Ministero della cultura

SOPRINTENDENZA SPECIALE PER IL PIANO NAZIONALE
DI RIPRESA E RESILIENZA

Oggetto: [ID_VIP: 7809] NARDO' (LE) "Progetto per la costruzione e l'esercizio di un impianto agrovoltaico per la produzione di energia elettrica da fonte fotovoltaica e delle relative opere ed infrastrutture connesse, della potenza elettrica di 67,275 MW DC e 66,000 MW AC, con contestuale utilizzo del terreno ad attività agricole di qualità, apicoltura e attività sociali, da realizzare nel Comune di Nardò (LE) in località "Maramonti".
Procedura di valutazione di Impatto Ambientale, ai sensi dell'art.23 del Decreto legislativo n. 152/2006
Proponente: Società INE Nardò S.r.l
Parere tecnico istruttorio della Soprintendenza speciale per il PNRR.

Planimetria generale interventi di mitigazione-PD01_26

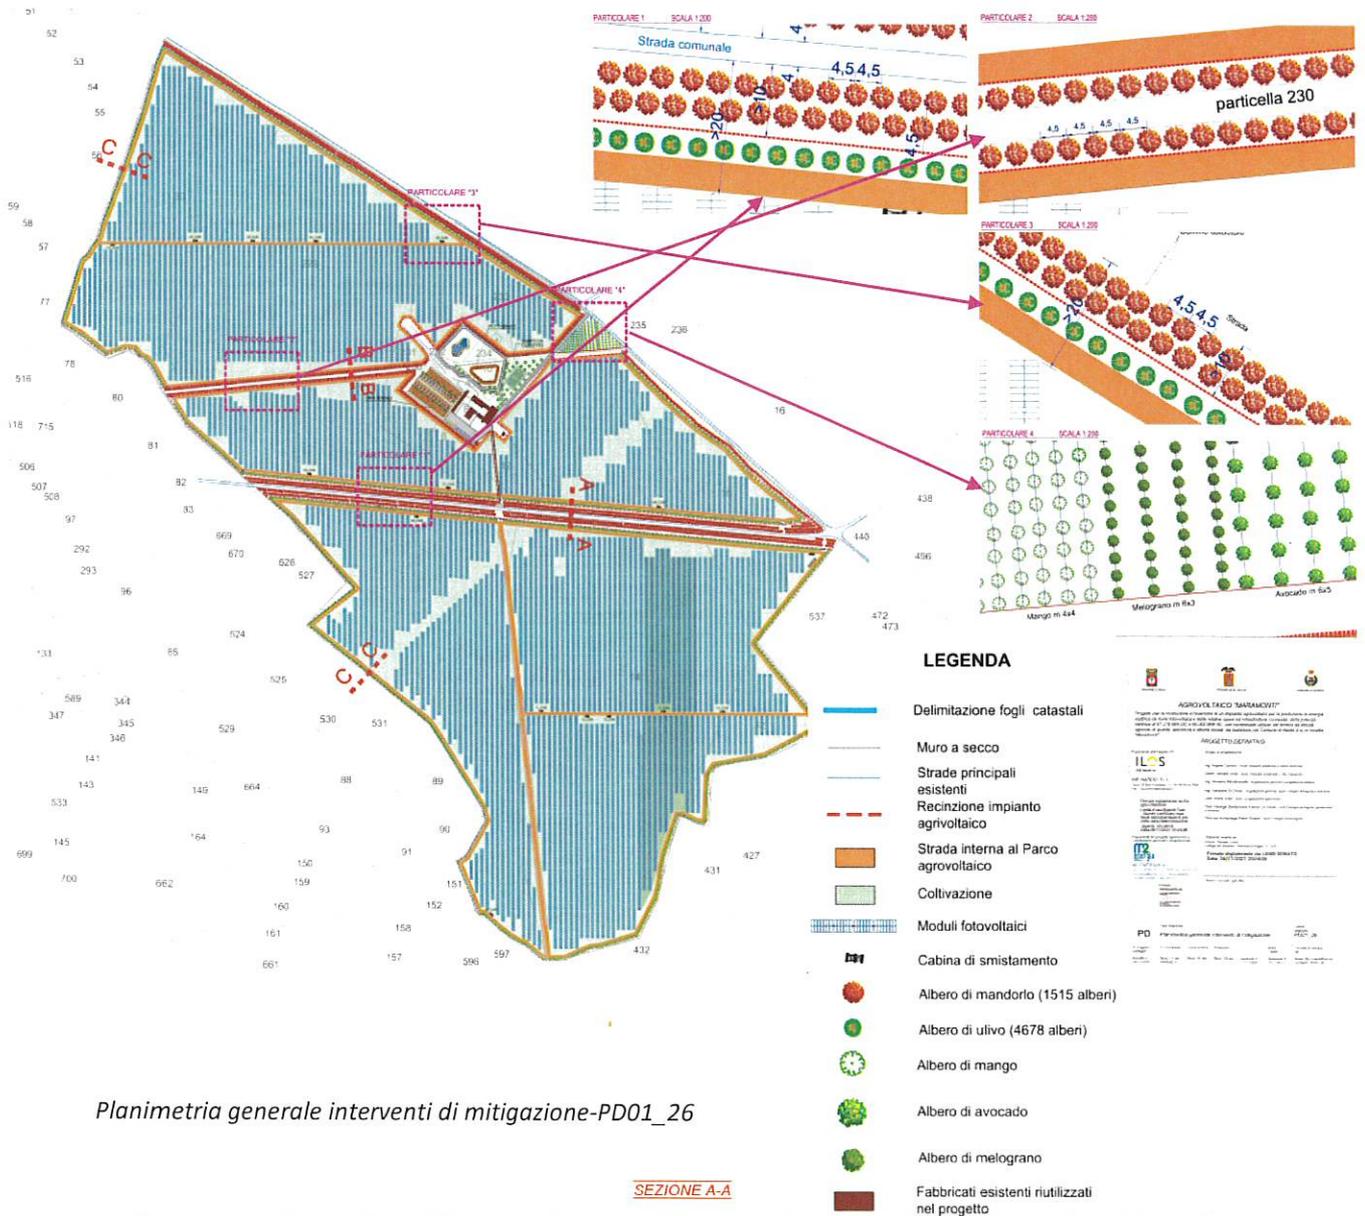
All'interno dell'area di intervento si prevede la coltura da prato polifita (trifoglio, veccia, loietto, ecc., colture di tipo temporaneo) e la coltivazione di essenze aromatiche ed officinali (colture di tipo permanente). Al fine di mitigare l'impatto paesaggistico si propone la realizzazione di una fascia arborea lungo tutto il perimetro dei due lotti, costituita da olivo (su un'unica fila ad una distanza di 4,50m) e da mandorlo, nonché l'impianto di pale di ficodindia, all'esterno della recinzione, in presenza di muretti a secco.

Ortofoto con punti di ripresa dei fotoinserimenti

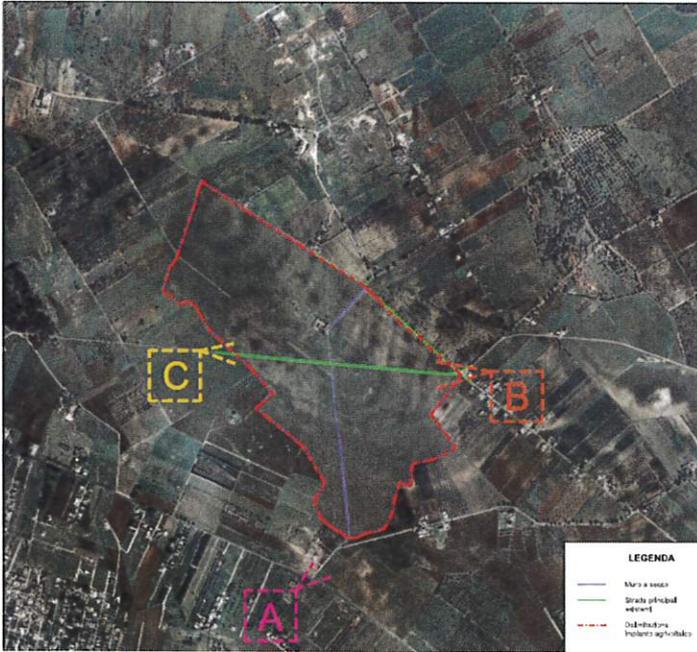
RITENUTO di dover evidenziare che le fotosimulazioni sono state prodotte da immagini tratte da Google maps – Street view e non da riprese fotografiche dai luoghi interessati dal progetto dai quali si sarebbero potute effettuare delle verifiche più efficaci anche al fine di valutare gli impatti visivi dell'intervento proposto sul paesaggio dalla SP 365. Si veda a tal proposito la fotosimulazione A, tratta dall'elaborato *LEONa01_SIA_14*, dove viene rappresentato un punto di vista non significativo ai fini della valutazione dell'impatto visivo dell'intervento, data la presenza, in primo piano, di un piccolo uliveto, laddove invece dopo circa 70 m, la visuale verso l'impianto proposto sarebbe stata priva di ostacoli (v. immagine sotto riportata).

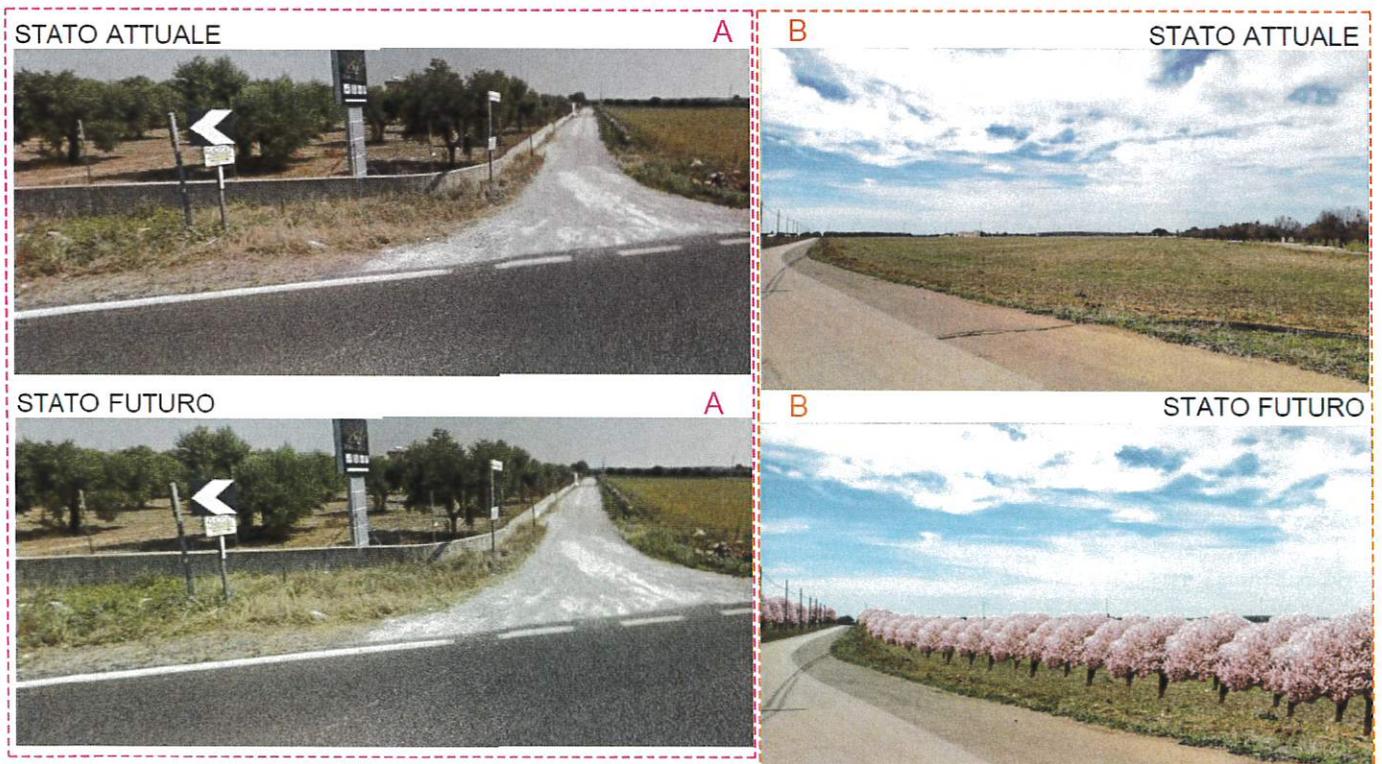
Immagine tratta da Google maps-street view: dalla SP 365 verso l'area dell'impianto proposto, subito dopo l'uliveto rappresentato nel punto di ripresa A (v. fotosimulazione sotto riportata)
